“1995年兵庫県南部地震におけるまさ土埋立地盤の液状化挙動に関する振動台実験”への討議・回答

(土木学会論文集, 第549号/I-37 1996年10月掲載)

▶ 討議者 (Discussion) ————— 宮島昌克 (金沢大学)・北浦 勝 (金沢大学)・近藤宏樹 (金沢大学)
Masakatsu MIYAJIMA, Masaru KITAURA and Hiroki KONDOH

▶ 回答者 (Closure) ————— 森伸一郎 (飛鳥建設)・三輪 滋 (飛鳥建設)・沼田淳紀 (飛鳥建設)
Shin'ichiro MORI, Shigeru MIWA and Atsunori NUMATA

図-22 入力最大水平加速度と地盤最下部での最大計測過剰間隙水圧の関係

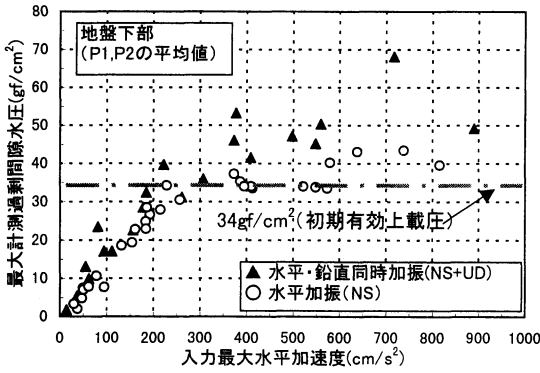
(1) 図-6, 図-8を用いて、液状化過程を示す蓄積される過剰間隙水圧の発生特性に鉛直動が関与しないと述べているが、このケースは図-6(a)に示されているように、水平動のみでも液状化に至るケースである。このようなケースで、もし鉛直動が液状化に関与するという結論を導くためにはどのような場合があり得るのか。すなわち、水平動だけで液状化に至るのであるから、もし鉛直動が液状化に関与していてもこれ以上過剰間隙水圧は上昇し得ないのではないか。

剰間隙水圧の上昇に寄与していると判断できると討議者らは考えている。図-9によれば、水平動だけで液状化に至る、 220 cm/s^2 以上の入力加速度レベルにおける水平加振と水平・鉛直同時加振においては有意な差は見られないが、 220 cm/s^2 以下においては、水平・鉛直同時加振の場合の方が水平加振よりも最大過剰間隙水圧の大きい場合が散見される。この点についての著者らの見解をお聞かせ願いたい。

る。両者に見られる差異は、実験の再現性の精度に起因するものと考えている。また、さらに明瞭に読みとれるように重ねて描いたものを図-8の上図に示している。液状化に到らないようなケースでも同様な結果が得られているが、この図示したケースにおいても、液状化に到る前に加振を止めたと仮定すれば、液状化には到らず、加振中の蓄積過程に違いはないのである。さらに、液状化に到った以降、大きな水平動が続いても残留間隙水圧は初期有効上載圧以上にはなり得ないのは、現在の液状化に関する知見から考えて自明のことであり、蓄積過程を議論するのに、適切な論点とは考えられない。

計測値そのものを意味しているのであれば、鉛直動で加振すれば、計測される間隙水圧は初期有効上載圧以上になりうることを指摘しなければならない。たとえば、図-6(b)の間隙水圧の応答波形からも読み取ることができる。

このような計測される最大間隙水圧の応答の結果のみを見てみる。図-22に入力最大水平加速度と地盤最下部での最大計測過剰間隙水圧の関係を示す。この図は、図-9に対応するものである。図-22より、水平・鉛直同時加振の場合は、水平加振の場合に比べて、最大計測過剰間隙水圧が大きいこと、最大計測過剰間隙水圧が初期有効上載圧以上になりうるということがわかる。詳細な議論は別の機会に譲りたい。
